ヘックドライバー仕様変更のお知らせ

プラトンシステムでは、ユーザーである臨床医の意見を製品開発に反映しております。その一環として、このたびヘックドライバーについて仕様を変更し、あわせて商品コードを変更致しましたので、お知らせ致します。

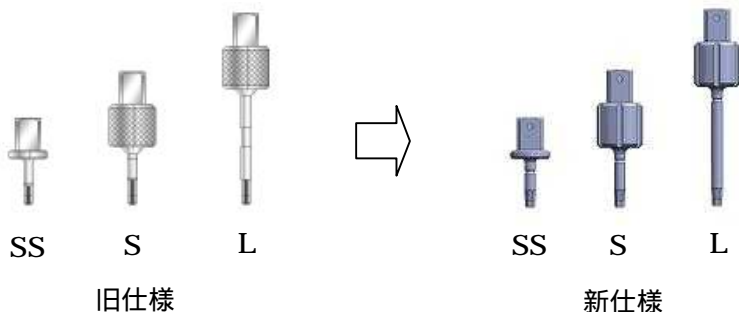
操作性向上のため、ローレット加工からスリット形状へ変更（S・Lのみ）
材質をチタン合金からステンレスへ変更致しました。

本品をご使用の際は、適切なトルクコントロールを行い、締め付けトルクが過重にかからないようご注意ください。
過重トルクによるセットスクリューの変形等防止の為、50N・cm程度のトルクが加わると図の矢印部分よりねじ切れるように設計してあります。
